INFORME DE VISITA DE CONTROL

N° 19838-2024-CG/GRHV-SVC

VISITA DE CONTROL

“SERVICIO DE MANTENIMIENTO RUTINARIO DEL CAMINO
VECINAL: “EMP. PE-3SM (PILCOCANCHA)-ATAYLLAMA -
EMP. HV - 783 (CHAYNAPAMPA); PTE. SEÑOR DE ACORIA -
YANANACO - EMP. R0901150 (CHAYNAPAMPA)” CON 19.30
KM DE LONGITUD TOTAL”

Panel fotografico n.º 5

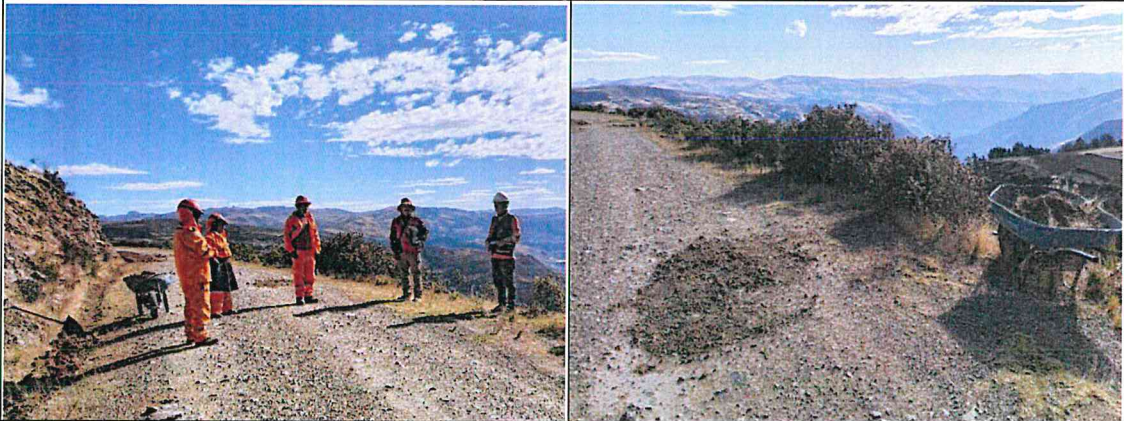
Imagen n.º 9, 10: Progresiva km 7+250 – km 7+300 en la que la actividad de bacheo se viene realizando con material proveniente de la limpieza de cuneta, no siendo el material óptimo para la actividad citada.

Imagen n.º 11: Progresiva km 7+250 – km 7+300 en la que la actividad de bacheo se viene realizando con material proveniente de la limpieza de cuneta, no siendo el material óptimo para la actividad citada.

Imagen n.º 12: Progresiva km 7+400 – km 7+425 en la que la actividad de bacheo se viene realizando con mterial proveniente de la limpieza de cuneta.

Panel fotografico n.º 8

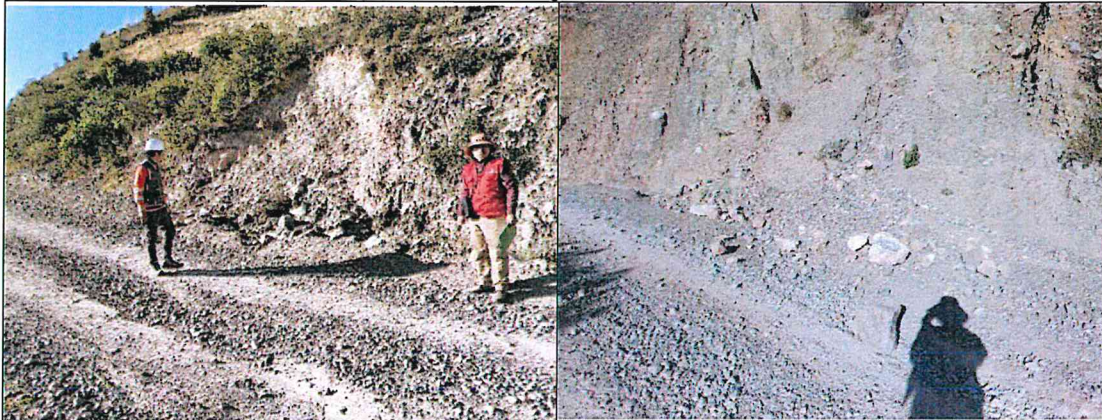
Imagen n.º 15: Progresiva km 12+080 en la que se evidencia que aun no se ha realizado la actividad de remoción de derrumbe.

Imagen n.º 16: Progresiva km 12+200 en la que se evidencia que aun no se ha realizado la actividad de remoción de derrumbe.

Panel fotografico n.º 9

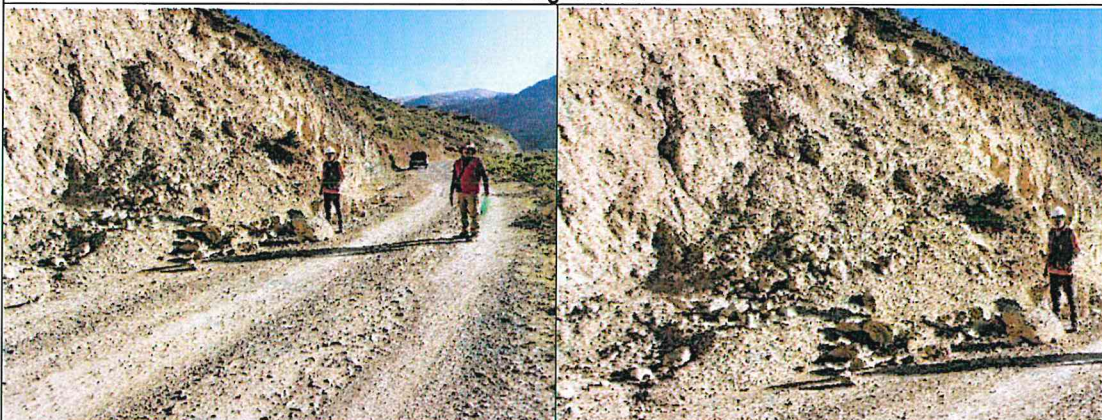
Imagen n.º 17 y 18: Progresiva km 14+930 en la que se evidencia que aun no se ha realizado la actividad de remoción de derrumbe.
